ETAPA

**INFORME TÉCNICO SOBRE LA SUSTENTABILIDAD DE LAS
FUENTES DE AGUA QUE NACEN EN QUIMSACOCHA BAJO EL
CONTEXTO DE LA FASE DE EXPLOTACIÓN DEL PROYECTO
MINERO DE LOMA LARGA**

Cuenca, Agosto de 2024.

Este informe ha sido elaborado por la comisión designada por la Gerencia General de la empresa ETAPA EP mediante oficio O-2023-2273-GG. La Comisión estuvo conformada por los siguientes funcionarios:

Figura 48. Comparación del dominio de modelación numérica con el área para la que se cuenta con información geológica o hidráulica.

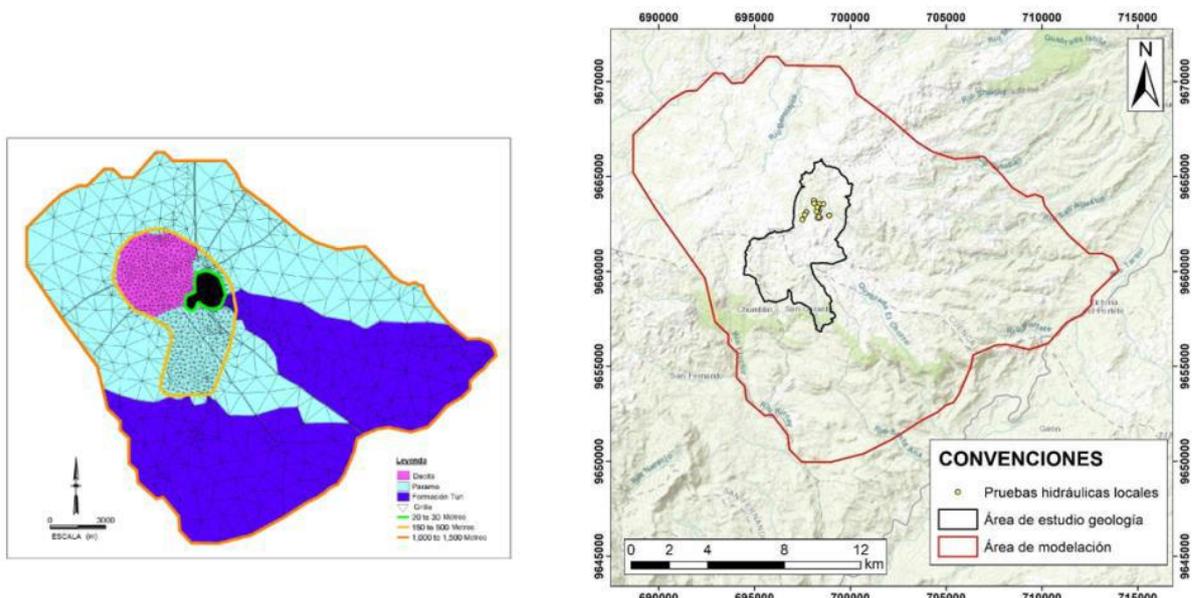
Para demostrar la insuficiencia en la cantidad y calidad de la información solo hace falta observar algunas características del modelo numérico planteado en términos de su extensión espacial. En el polígono de color rojo de la figura 48 se ilustra el dominio de modelación propuesto, el cual se puede comparar con el área para el que la empresa cuenta con información geológica (polígono negro) o con los puntos en los cuales realizaron pruebas hidráulicas (ensayos de Lugeon). Estos últimos puntos también incluyen aquellos donde se tienen datos sobre la posición del nivel freático.
